SERVICE INSTRUCTION

KONTROLLE DES ÖLSYSTEMS BEI UNREGELMÄSZIGKEITEN DER ÖLDRUCKANZEIGE FÜR ROTAX[®] MOTOR TYPE 912 (SERIE) UND TYPE 914 (SERIE) SI-912-002 SI-914-004

Bild: **1 und 2**

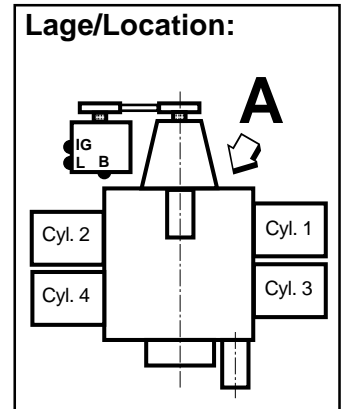
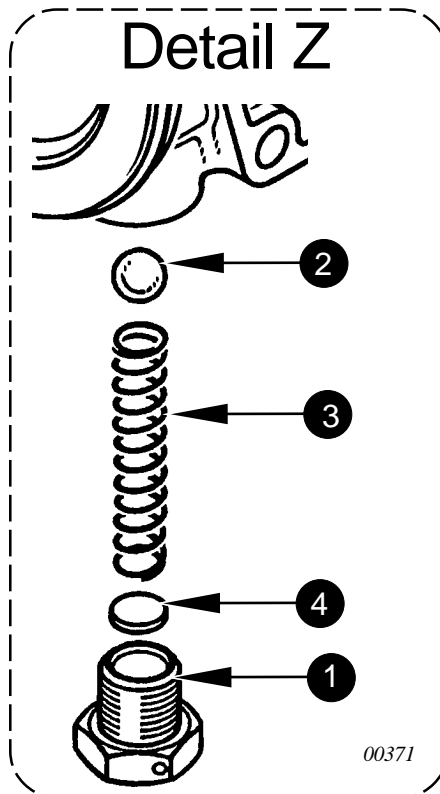
Verschlußschraube (1) des Überdruckventils (2) samt Druckfeder (3) heraus-schrauben, reinigen und Kugelsitz im Pumpengehäuse überprüfen. Die Aus-gleichscheibe (4) ist nur vorhanden, wenn dies für den richtigen Öldruck erforderlich war.

Kugel 8,5 mm (2), neue Druckfeder T Nr. 838.122 (3) und Verschlußschraube (1) M12x1 mit Anzugsdrehmoment 25 Nm montieren. Die Verschlußschraube ist mit einem Sicherungsdraht zu sichern.
